Commentaar op concept verkeersbesluit Nes Noord en Waterveld

Schagen: 06-11-2021

Cornelis Blaauboerlaan

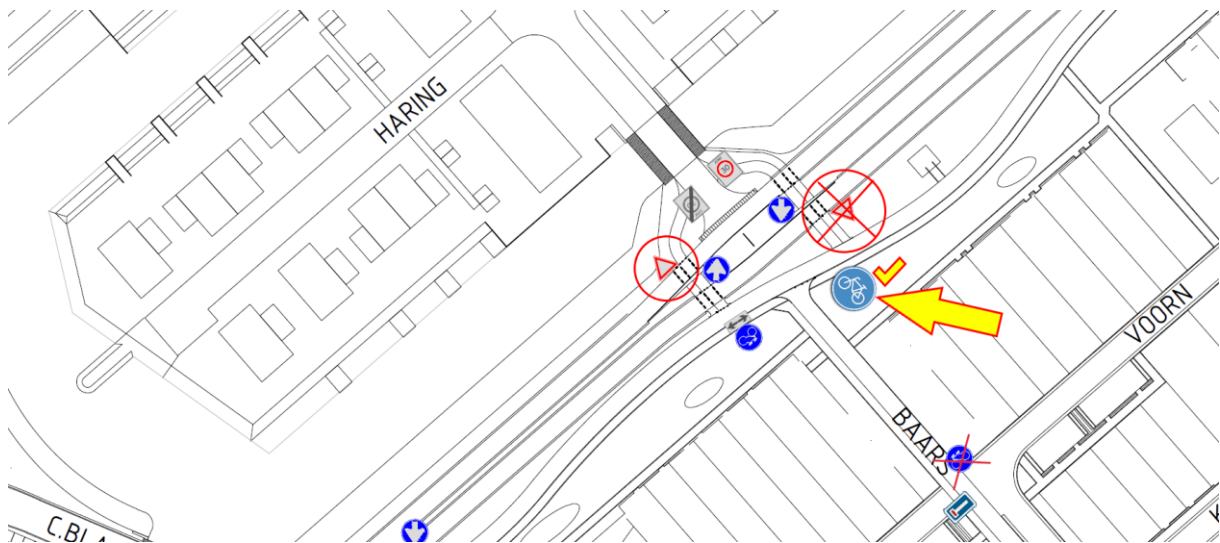
Op de fietspad aansluitingen met Nes en Baars moeten niet alleen haaietanden, maar ook de borden B06 worden geplaatst.

Op de plaatsen waar de fietsers oversteken door af te slaan zijn B06 en haaietanden niet nodig en moeten verwijderd worden. (Art. 18 RVV 1990)

Dus B06 en haaietanden bij afslag Heekpad en Zeewolf verwijderen

Maar wel in tegengestelde richting (fietsers op de Cornelis Blaauboerlaan voorrang)

Voorrangsregeling Nes - N241

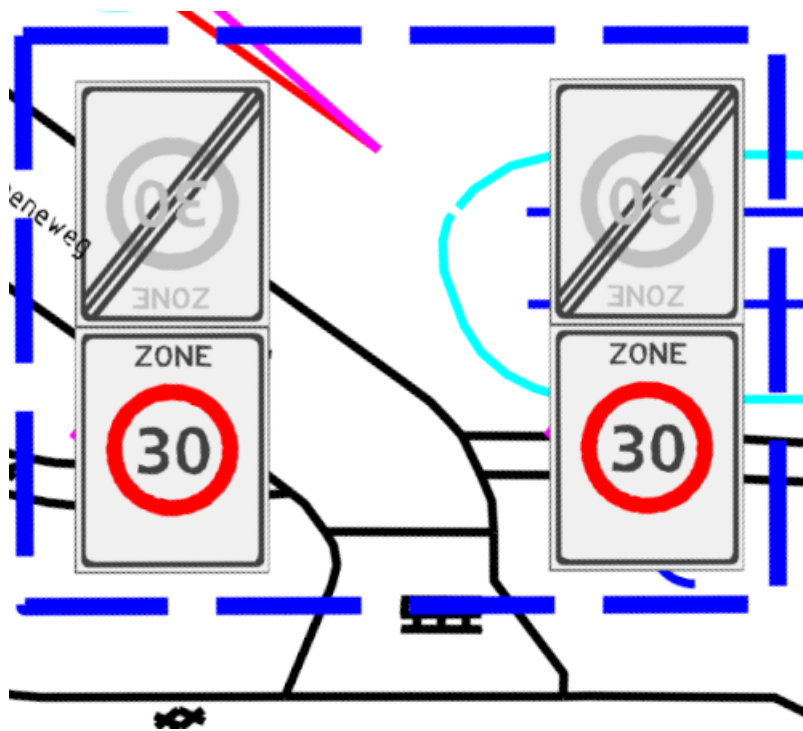
Zowel de voorrangsregeling als de aanduiding van de bebouwde kom, zijn door de bouw van de fietstunnel verdwenen en nooit teruggekomen. Dus borden H1, H2 B6 en haaiantanden plaatsen evenzo H1 en H2 in of voor de tunnel

De snelheidsregimes tussen 80 km van de N241 mogen niet zonder tussenstap van 80 naar 30 km gebracht worden. (Paragraaf 4, vijfde lid, van de Uitvoeringsvoorschriften BABW inzake verkeerstekens) Daarvoor kan het bord bebouwde kom H1 dienen, direct ter hoogte van de N241 en in de tunnel.

Plateau's op de kruisingen

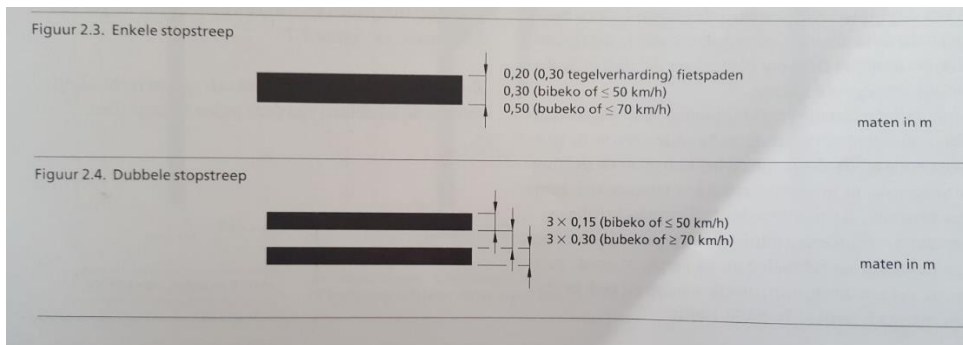
Er is werkelijk niets gedaan aan snelheidsremming, de kruisingen zijn niet voorzien van plateaus.

Een aantal kruisingen is uitgerust met dubbele stopstrepen, terwijl dit taludmarkeringen (pianoklavier) hadden moeten zijn.

Dit is zeer verwarrend, deze strepen MOETEN verwijderd worden. En vervangen door taludmarkeringen met bijbehorende plateaus

Gewichtsbepering bij bruggen

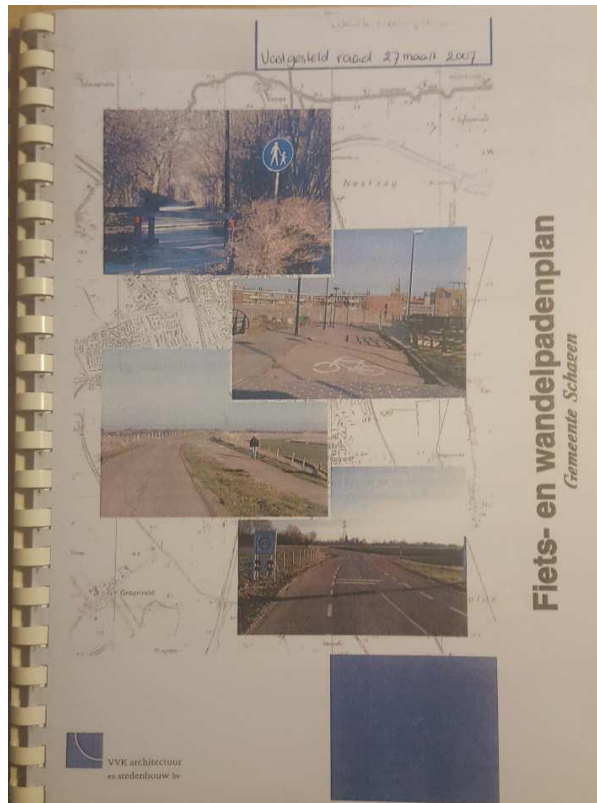
Ook is bij de bruggen geen beperking van gewicht aangegeven (Denk aan de onderhoudsdiensten van de gemeente of Pro groen)

Bord G11 verplaatsen naar lantaarn naast brug. Ook bord C21-1,5t plaatsen
